## **Projet éolien des Chaumes Carrées**

### **Dossier de Demande d'Autorisation Environnementale (DDAE)**

### **Réponse écrite à l'avis de l'Autorité environnementale**

**30 septembre 2019**

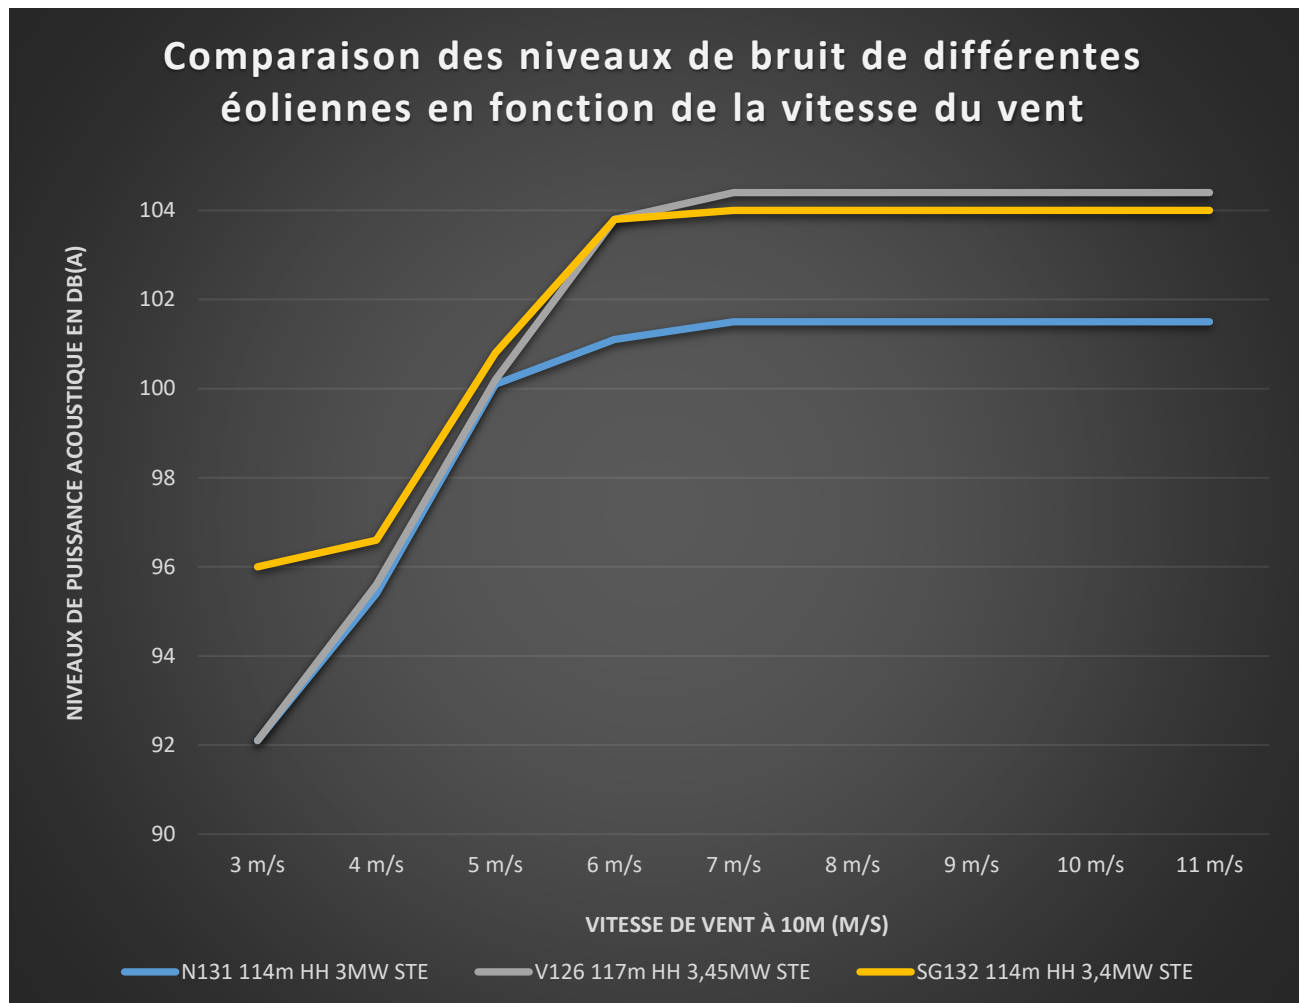
**L'autorité environnementale note dans le deuxième paragraphe de la page 4 que les critères qui influencent le niveau de bruit produit par un parc sont le diamètre du rotor (dimension des pâles) et la puissance nominale. Elle précise par la suite que les modèles retenus pour les modélisations minimisent l'impact bruit par rapport au type d'éolienne que le dossier dit envisager (soit au maximum 132 m de rotor maximum et de 180 m de hauteur totale). L'autorité environnementale poursuit en précisant que des mesures de bridage plus opportunes doivent être étudiées en se basant sur des modélisations plus pertinentes (en considérant les modèles d'éoliennes aux dimensions et puissances les plus impactantes).**

**Réponse apportée :** L'affirmation selon laquelle plus une éolienne a une puissance nominale élevée ou un rotor plus grand plus sa courbe de niveau de bruit sera élevée est erronée dans la mesure où chaque modèle d'éolienne présente une courbe de niveaux de bruit qui lui est propre. Ainsi comme les éléments suivants le démontrent, la courbe acoustique d'une éolienne est décorrélée de ses dimensions (taille de rotor) ou de sa puissance.

Le graphique suivant présente les niveaux acoustiques de plusieurs éoliennes entrant dans le gabarit étudié du projet éolien des Chaumes Carrées en fonction de la vitesse de vent.

Est notamment représentée la courbe acoustique de la SG132 114m de mât 3,4 MW STE (STE signifie serrations), modèle qui définit le rotor maximal du projet.

- de 3 à 4 m/s de vent, c'est l'éolienne SG132 114m 3,4MW STE qui apparaît la plus bruyante, la N131 114m 3MW STE et la V126 117m 3,45MW STE sont les moins bruyantes
- de 4 à 5 m/s de vent, la SG132 114m 3,4MW STE est toujours la plus bruyante mais l'écart est très resserré entre les trois éoliennes étudiées
- de 5 à 6 m/s de vent, on constate que la N131 114m 3MW STE devient de loin (plus de 2 dB de différence) la moins bruyante et la courbe acoustique de la V126 117m 3,45MW STE rejoint celle de la SG132 114m 3,4MW STE
- de 6 à 11 et + m/s de vent, qui correspond aux vents moyens attendus sur le site, la V126 117m 3,45MW STE est la majorante et la N131 114m 3MW STE la minorante.

**Souhaitant présenter dans le dossier d'étude d'impact l'éolienne la plus impactante et la moins impactante, c'est donc la V126 117m 3,45MW STE qui a été retenue comme majorante et la N131 114m 3MW STE comme minorante.**

Figure 1 : Serrations (source WKN France)

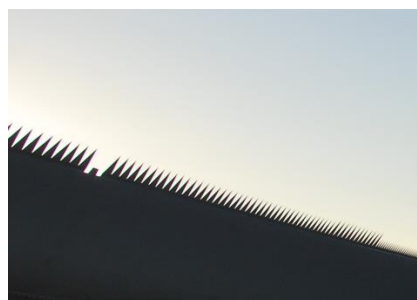
**L'autorité environnementale demande un complément d'information quant à l'efficacité de ce type de dispositif en parlant des serrations sur les pales d'éoliennes.**

**Réponse apportée :** Il convient de rappeler en quoi consiste le dispositif de serrations. Les serrations sont issues des dernières technologies d'amélioration de l'acoustique des pales des éoliennes. Cette technologie, développée par mimétisme et inspirée des ailes des rapaces (chouettes, hiboux etc...), consiste en l'installation de peignes ou dents, en bout de pale, sur le bord de fuite (voir photo ci-dessous). Leur installation permet de réduire le bruit aérodynamique sur le bord de fuite de la pale (soit à l'arrière de la pale de l'éolienne). Les différents constructeurs d'éoliennes installent désormais de manière quasi-systématique cette nouvelle technologie et annoncent une réduction de bruit pouvant aller jusqu'à 3 dB.

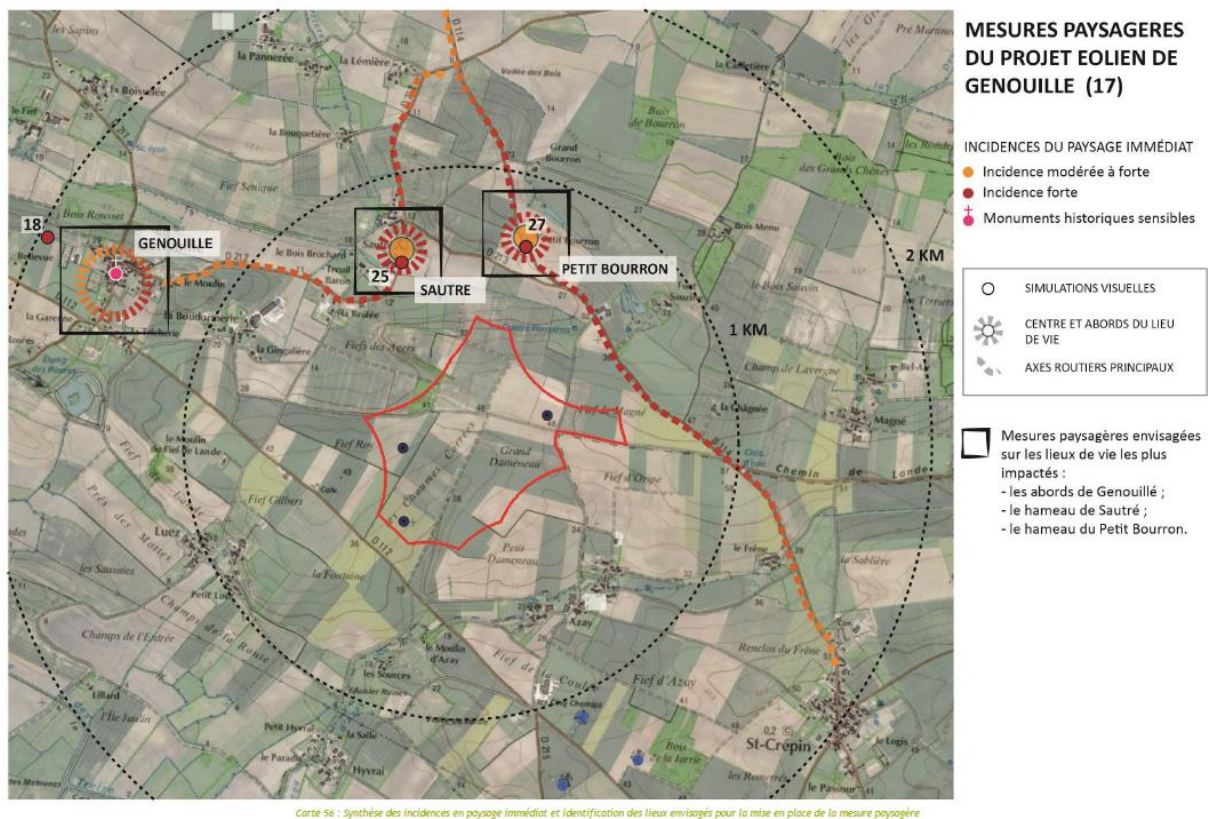
**L'autorité environnementale précise que la mesure d'accompagnement définie dans le volet paysager consistant en la plantation de haies nécessiterait d'être détaillée quant aux emplacements et dimensionnements des haies qui sont envisagées.**

**Réponse apportée :** La localisation des plantations envisagées est précisée en pages 181 et 182 de l'étude paysagère présente dans le dossier rapports d'expertises de l'étude d'impact (volume 3b) ainsi qu'en pages 376 et 377 de l'étude d'impact sur l'environnement (volume 3a).

La carte présentée dans le dossier est reprise ci-dessous.

Les plantations sont prévues sur la commune de Genouillé ainsi que sur les hameaux de Sautré et du Petit Bourron.

La commune et les propriétaires des habitations localisées dans ces secteurs seront contactés lors de la construction pour définir leurs attentes (emplacement précis de la plantation, nombre de haies et/ou arbres etc...). L'enveloppe forfaitaire de la mesure est de 15 000 €. Un paysagiste s'occupera de la mise en œuvre de la mesure et pourra les conseiller. Il s'agit d'un engagement ferme du porteur de projet.

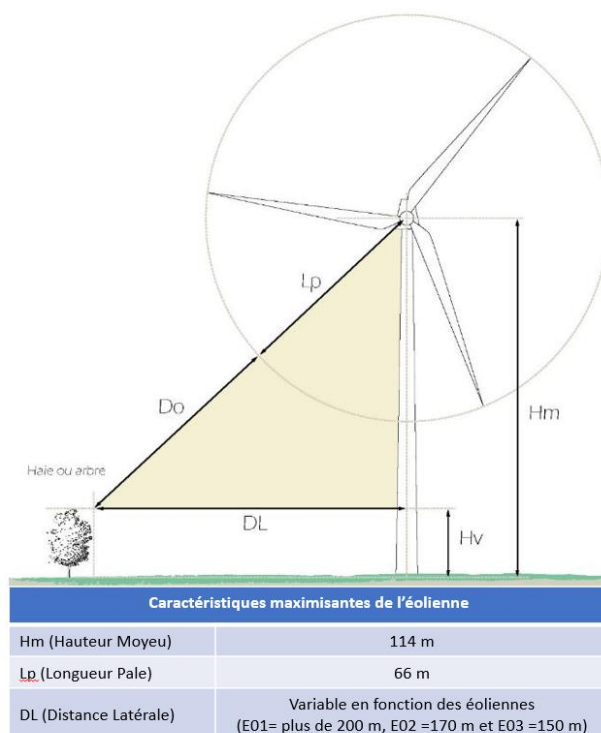
**L'Autorité environnementale souligne que les distances entre les bouts des pales et les canopées des haies ou lisières les plus proches ne sont pas précisées. L'autorité environnementale souhaite par ailleurs que soit apportée la démonstration qu'un recul suffisant par rapport aux habitats à fort enjeu est respecté par le projet.**

Conformément à la demande de l'Autorité environnementale, le schéma de calcul des distances bout de pale – canopée est le suivant :

Source : Natural England (2014) modifié par WKN France

Le tableau suivant présente les distances obliques (distance bout de pale/canopée) calculées pour les éoliennes du projet pour une hauteur de végétation moyenne de 10 m :

Eolienne	Distance oblique (DO) soit du bout de pale à la canopée (estimée en mètres)
E1	Supérieur à 200 m
E2	Environ 133 m
E3	Environ 117 m
